Modulo per la presentazione delle osservazioni per i piani/programmi/progetti sottoposti a procedimenti di valutazione ambientale di competenza statale

ID: Codice procedura (ID_VIP/ID_MATTM):10844

Impianto per la produzione di energia elettrica da fonte eolica, costituito da 6 aerogeneratori della potenza complessiva di 37,2 MW, un sistema di accumulo da 25 MW e relative opere connesse in località "Rempillo" nel comune di Pitigliano (GR).

Immagine n. 5 Intervisibilità degli impianti eolici della provincia di Viterbo anche in quella di Grosseto, in particolare nel pitiglianese.

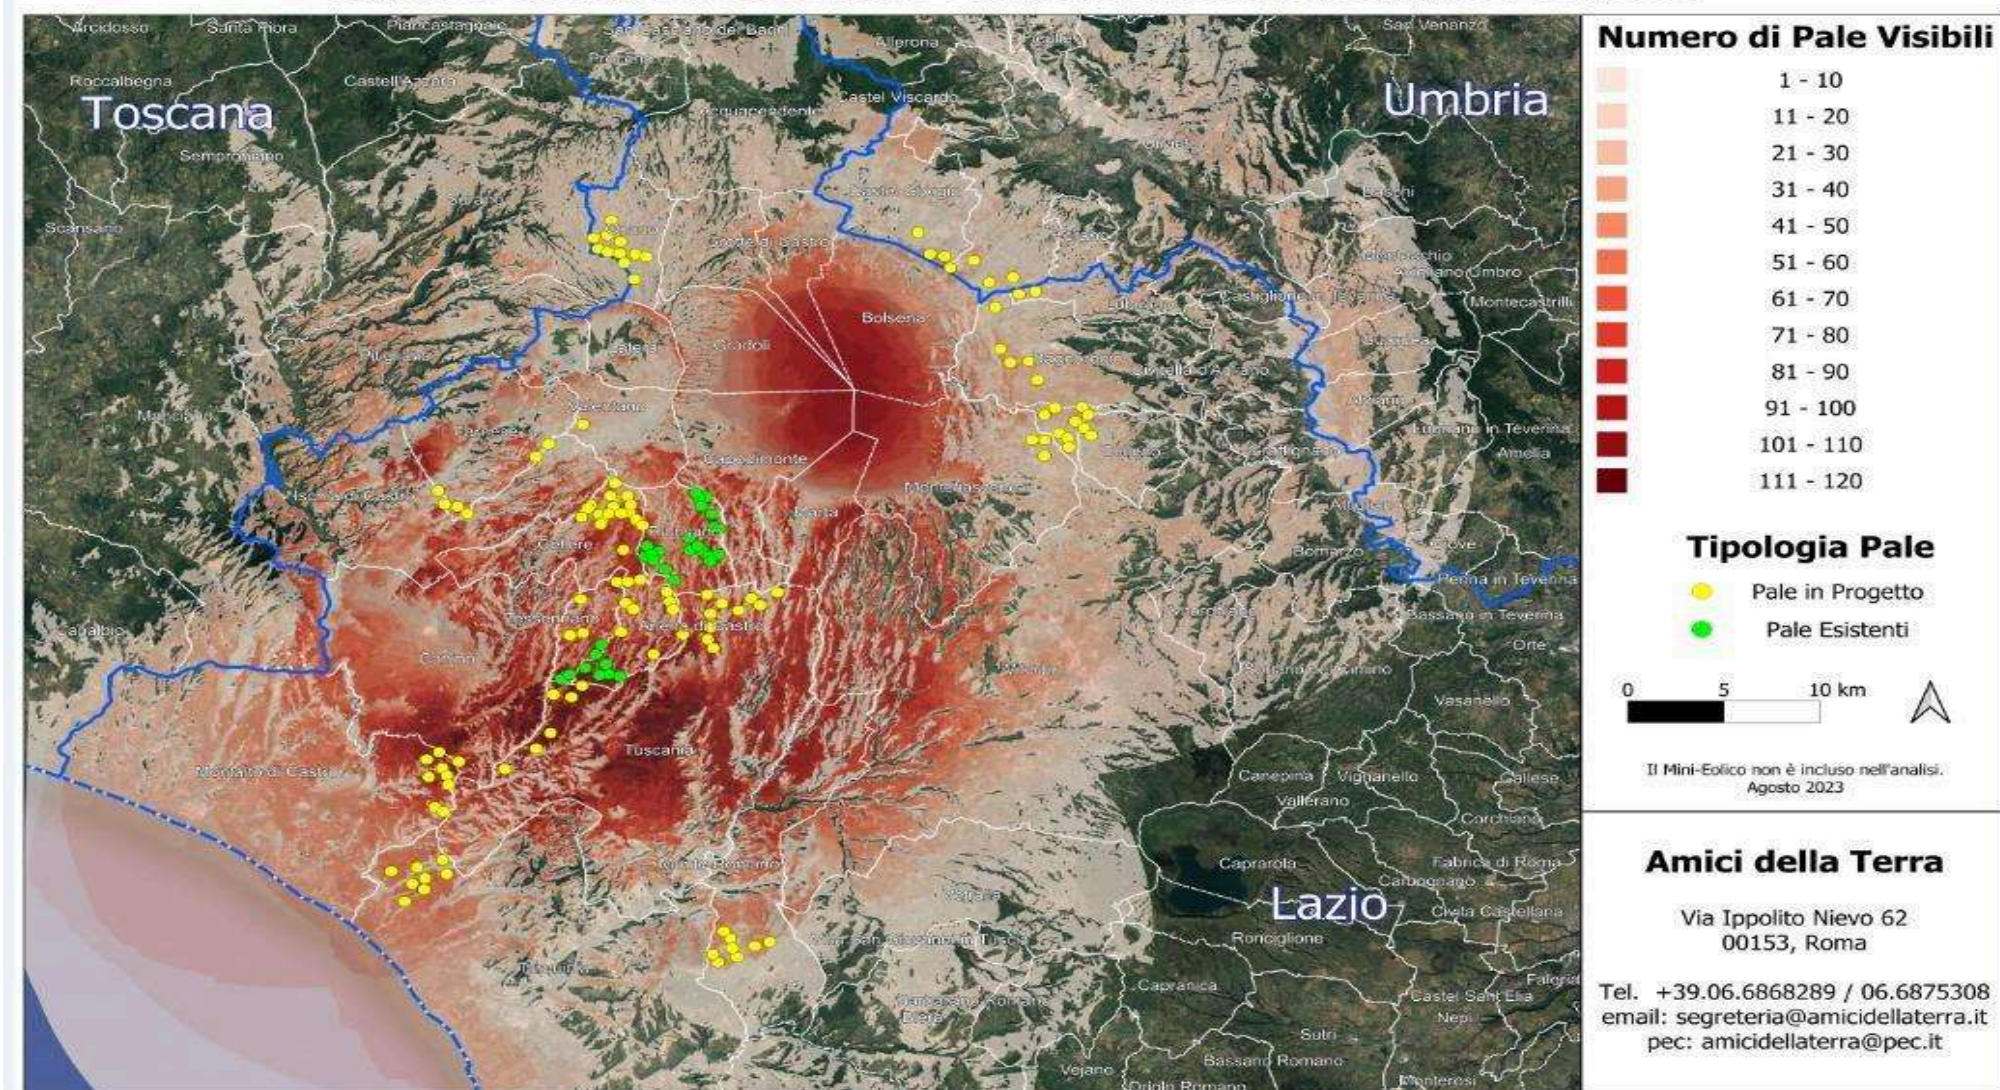
Quindi anche la Regione come Ente deputato dalla normativa nazionale a legiferare sulle aree idonee e non idonee si è espressa riguardo al fatto che abbia assolto ai doveri e alle quote stabilite dal PNIEC e in ambito regionale la provincia di Viterbo è stata quella con il più alto tasso di impianti FER tra tutte e quindi ormai satura ed il cumulo degli impianti FER installati, autorizzati e in progetto rappresenta una **elevata criticità per la sostenibilità ambientale di ulteriori eventuali iniziative,** L'impianto eolico “ Rempillo” pur essendo “esterno al confine provinciale e regionale ma nelle sue immediate vicinanze (a soli 100 metri i primi due aerogeneratori) oltre ad impattare sul territorio e sulle economie di tre Comuni del Lazio (Farnese, Valentano e Latera) si trova nelle fasce di rispetto dei Beni di notevole interesse pubblico come si è evidenziate nelle Osservazioni nn. 1 e 2 e crea anche degli impatti negativi anche sui beni naturalistici come verrà dettagliato nell'Osservazione n. 4. Inoltre andrebbe a sommarsi al già enorme cumulo di impianti eolici e fotovoltaici e geotermici che già creano una elevata criticità ambientale nella provincia di Viterbo e interferiscono anche con il

territorio toscano come si può vedere dalle immagini nn. 4 e 5 dell'Allegato n. 1.
